平成16年10月29日
国土交通省自動車交通局

お 知 ら せ (第3報)

三菱ふそうトラック・バス株式会社製トラックのリコール届出
(リコール届出番号：1092 届出日：平成16年5月26日
(クラッチハウジングの不具合))の改善措置を講じていない車
両に対する保安基準上の取扱変更及び整備命令制度の運用について

識別シール貼り付け位置

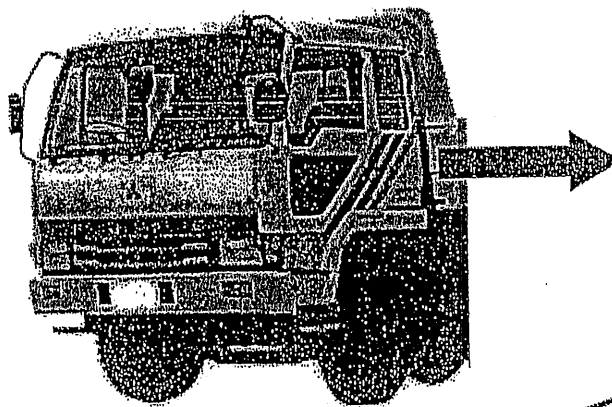
作業完了後、下図の通り、対策完了車両車両に識別シールを貼付する。
助手席側ドアリヤピラー部のストライカ下部にシールを添付する。

識別 : ① 対策品への交換作業実施済み車両に対しては作業完了後、Φ9の茶色のシールを所定の位置*に貼付する。

② 対策品が間に合わず、暫定措置を実施した車両にはΦ9の桃色のシールを所定の位置*に貼付する。

* : 助手席側ドアリヤピラー一部ストライカー下部

改善箇所説明図

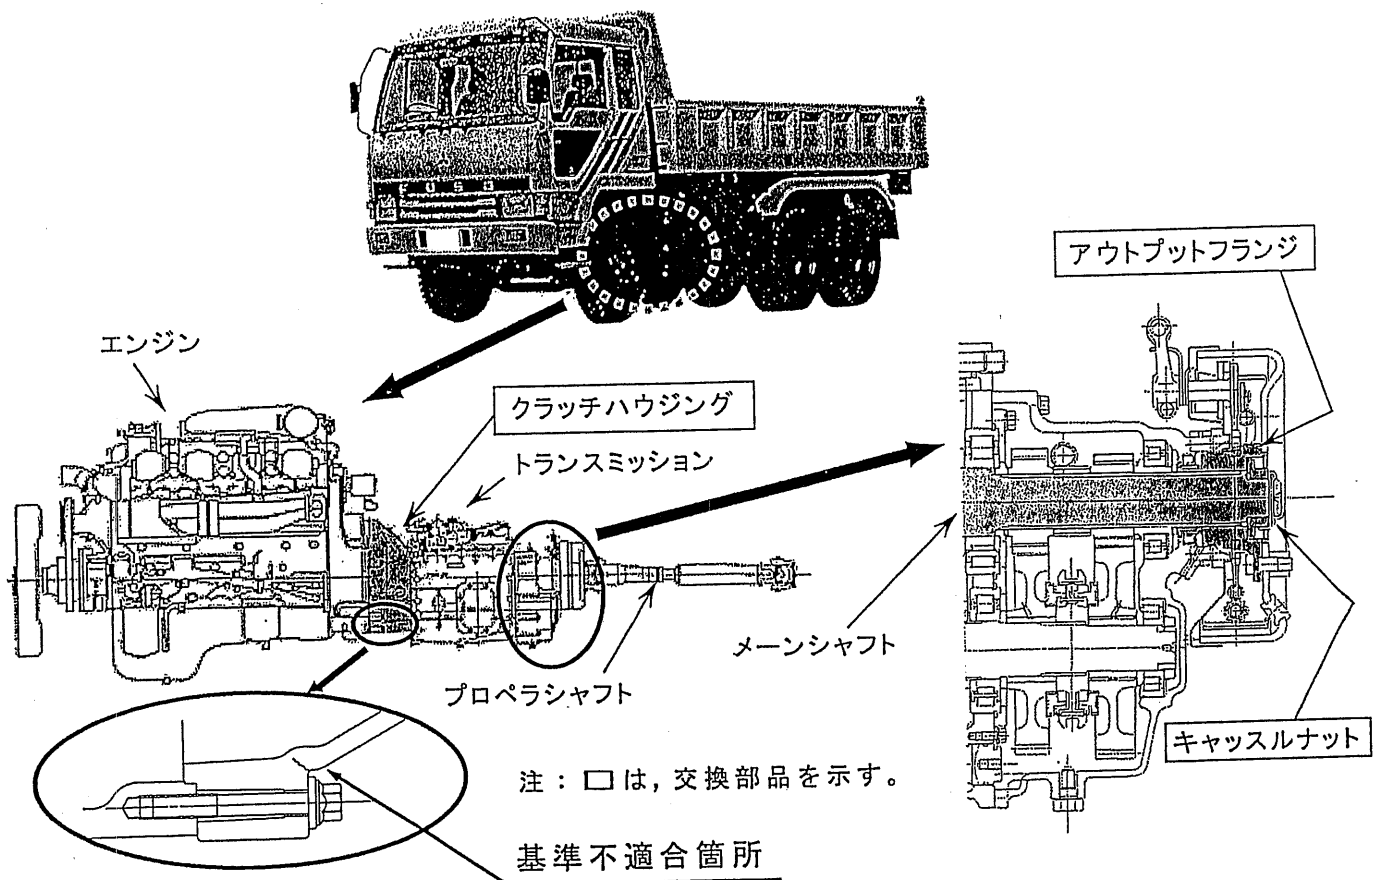
エンジンと変速機(トランスミッション)の結合部(クラッチハウジング)の剛性が不足しているものがあり、また、トランスミッション・メインシャフト後部のスプライン部と継ぎ手(アウトプットフランジ)の噛み合い部分の隙間が不適切なため、当該隙間が経年変化などで増大すると、高速走行時の駆動系振動が大きくなり、クラッチハウジングに亀裂が生じるものがある。また、クラッチハウジングに鑄造時の傷などがある場合、この亀裂の発生が早まる可能性がある。このため、そのままの状態で使用を続けると亀裂が進行し、最悪の場合、クラッチハウジングが破断してトランスミッション又はプロペラシャフトが脱落、又は周辺部品を破損させ二次的不具合を生じるおそれがある。

- ① エンジンとクラッチハウジング(アルミ製)の間に補強部材(スティフナ)を装着し剛性を高める。スティフナが装着できない車両については、ハウジング(アルミ製)を対策品(鑄鉄製)に交換する。なお、クラッチハウジングに亀裂や傷のあるものはハウジングを新品に交換する。
- ② アウトプットフランジ部のプロペラシャフト取付けインロー部の芯ずれ量を計測し、芯ずれ量が規定値外の場合には、メインシャフト、アウトプットフランジ及びベアリングを新品に交換する。
- ③ 芯ずれ量が規定値内の場合には、メインシャフトのスプライン部の歯厚寸法を計測し、アウトプットフランジを対応する対策品に交換する。なお、歯厚寸法が規定値外の場合は、メインシャフト、アウトプットフランジ及びベアリングを新品に交換する。
- ④ トランスミッションに結合されているプロペラシャフトの自在継ぎ手スパイダ部のガタを点検し、ガタがある場合は、シム調整又はスパイダをキットで新品に交換する。
- ⑤ プロペラシャフトを点検し、曲がりや振れがある場合は、アッセンブリで新品に交換する。

- ・クラッチハウジングを点検し、亀裂や傷のあるものは対応する新品のハウジングと交換する。
- ・アウトプットフランジを締め付けているキャッスルナットの増し締め、及び上記④⑤の点検整備を実施する。
